**Avis délibéré de la mission régionale d'autorité environnementale
sur la création du hameau des Arolles, porté par la SCCV de la
Balme, sur la commune de Corrençon-en-Vercors (38)**

Avis n° 2024-ARA-AP-1745

Avis délibéré le 23 septembre 2024

Figure 4: Simulation Climsnow - Dynamique de l'enneigement : nombre de jours skiabiles entre 2083 et 2097 sur le scénario RCP 8,5 : Source : dossier

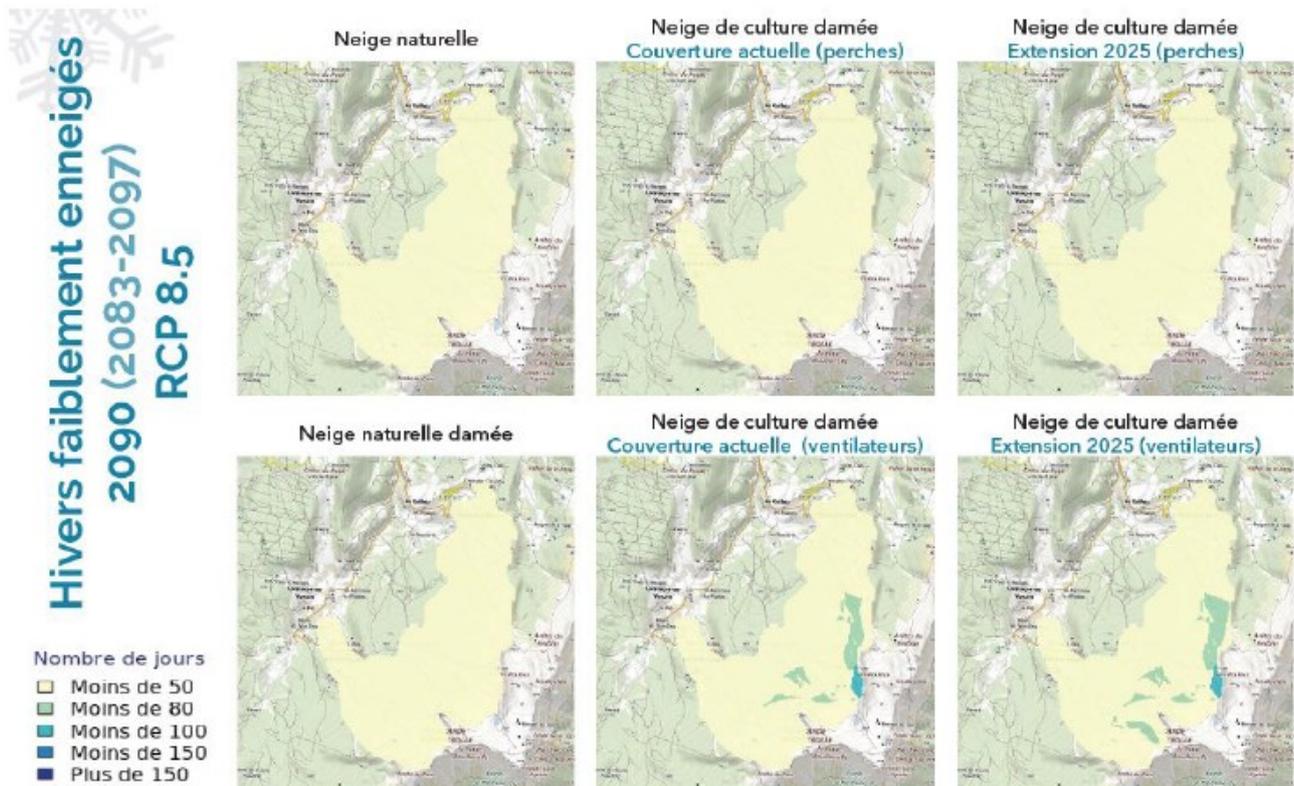
L'Autorité environnementale recommande de mieux prendre en compte les effets du changement climatique et en particulier la dégradation des conditions d'enneigement à l'horizon 2050, à évaluer sur la base des dernières publications du Giec (cf. Drias - les futurs de climat), et, à ce titre, de justifier le choix d'aménagement retenu, au regard de sa vulnérabilité au changement climatique, et d'intégrer dans la conception du projet d'ensemble et l'analyse de ses incidences, les nécessaires mesures d'adaptation qui permettront de la réduire.
